N° ITOE0147

1. Objet

Les chaudières de la gamme **GMR 3000 Condens** listées ci-dessous, seront dorénavant équipées indifféremment de l'une des deux pompes à haute efficacité énergétique suivantes.

Version GRUNDFOS UPM2 15-70 RES	Version ASKOLL 3PK/63-11A-F

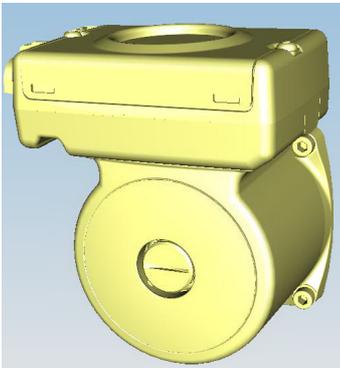
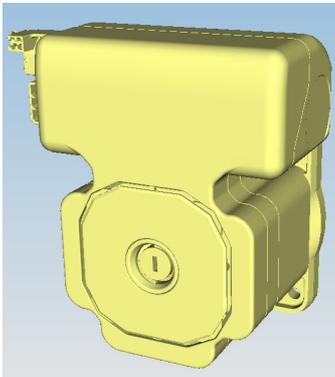
Les deux versions de pompe sont interchangeables et présentent des caractéristiques équivalentes :

Chaudières	Application en production	Pièces de rechange
GMR 3015 Condens GMR 3025 Condens GMR 3025 Combi Condens GMR 3025 CS Condens	A partir du numéro de série chaudière 1222304948960	La référence étant identique pour les deux pompes, l'une ou l'autre sera indifféremment livrée en pièces de rechange : Référence S100703
